106 年度高雄市政府
【內惟埤生態園區水環境營造計畫】

工程工作計畫書

**高雄市「全國水環境示範計畫」第二批次
整體計畫工作計畫書審查及評分會議紀錄-審查意見回覆表
(會議時間 107/1/11)**

計畫名稱：高雄市政府「內惟埤生態園區水環境營造計畫」

圖 2 內惟埤生態園區水環境營造計畫主要分項工程位置圖

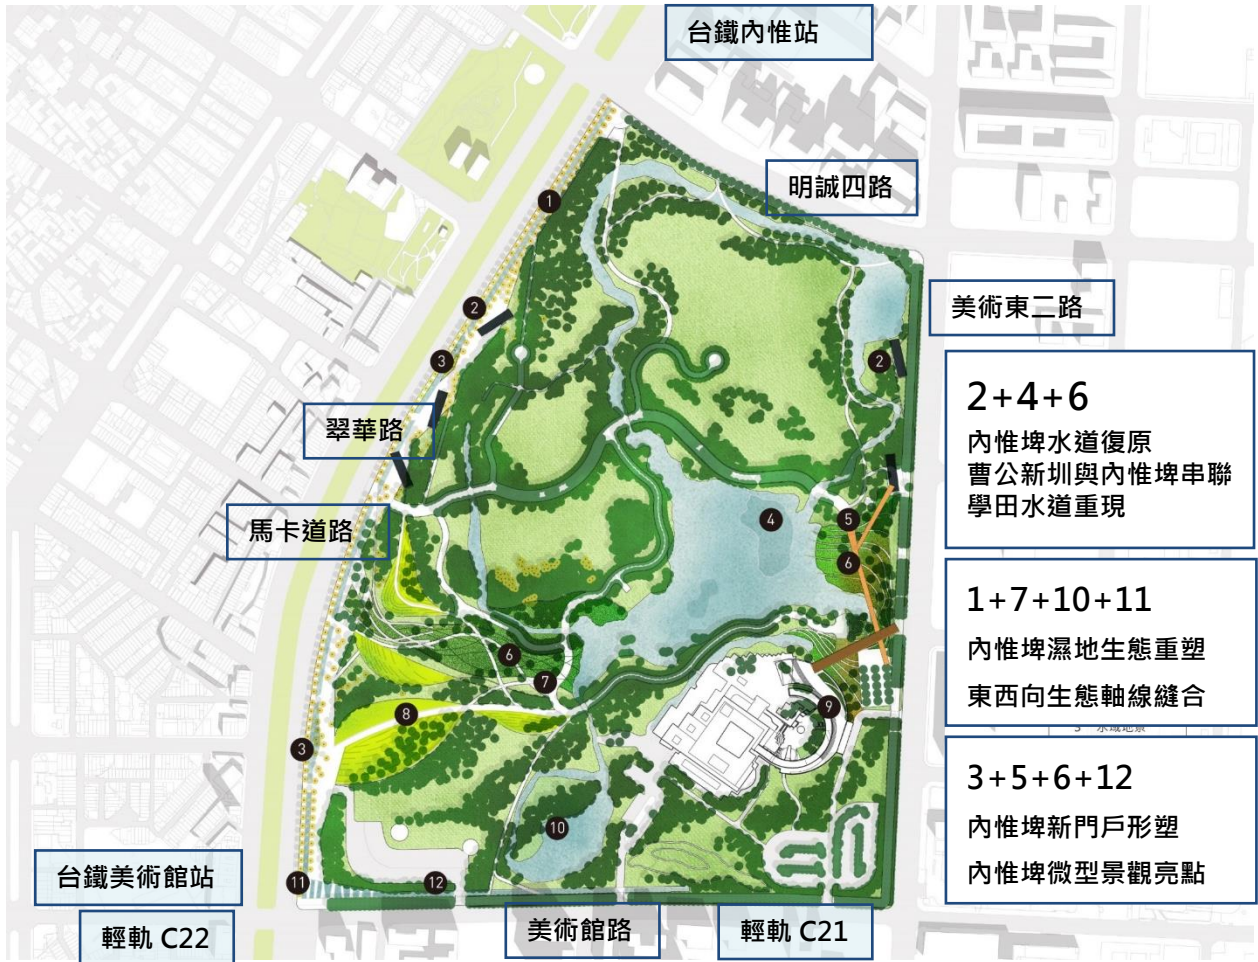
1. "下淡水溪"是"高屏溪"的舊名,建議將計畫書中"下淡水溪"改為"高屏溪",以符現況名稱。
2. P2.圖 2.建請將園區四周的道路名稱標上。
3. P11.表一,標題為每日 20000CMD,與表列補助點累加數量不符,請修正。
4. P11:引水路線是否有抵觸現有地下管線,請查明。
5. P14:生態湖調整後增加多少滯洪量,請說明。(如增設滯洪池,則平時要保持在低水位,與生態湖性質不同,請考量)。
6. P17:馬卡道路改為綠園道後,原有交通量分散至鄰近路道,其道路服務水準是否有影響,建請說明。

項次	審查意見	回覆意見	備註
		部檢討，將以不牴觸現有管線為原則辦理定址。	
5	P14:生態湖調整後增加多少滯洪量，請說明。(如增設滯洪池，則平時要保持在低水位，與生態湖性質不同，請考量)。	本工程計畫擬於生態湖或景觀廊道設置滯洪池或水岸空間，其滯洪量與設置可行性尚辦理細部檢討中，將依建議意見評估研議。	
6	P17:馬卡道路改為綠園道後，原有交通量分散至鄰近路道，其道路服務水準是否有影響，建請說明。	高雄鐵路地下化高雄計畫(馬卡道綠園道)刻由本府工務局辦理規劃設計中，並於規劃階段就馬卡道路改道與鄰近路道辦理交通影響評估。	
7	P22:園區南側既有立體停車場量體巨大，且外觀不佳，又位於美術館路與馬卡道路交會的重要節點上，建請一併納入景觀改造。	園區南側既有立體停車場位置即為未來新門戶改造之重要標的，後續將以景觀改造與停車需求兼顧原則評估規劃。	
8	P30~p31:分項工程經費，未列出主要工作項目的數量、單價，建請補充施工經費概估表。	實質工作項目與經費概算對照表依審查意見補充說明供參。	詳第 31 頁
9	P33 計畫時程甘特圖太簡略，建請將各子計畫時程列入。	遵照審查意見修正補列。	詳第 33 頁
10	P33 台鐵美術館站、內惟站、捷運輕軌 C20、C21 站的位置，請補列。	遵照審查意見修正補列。	詳第 2 頁
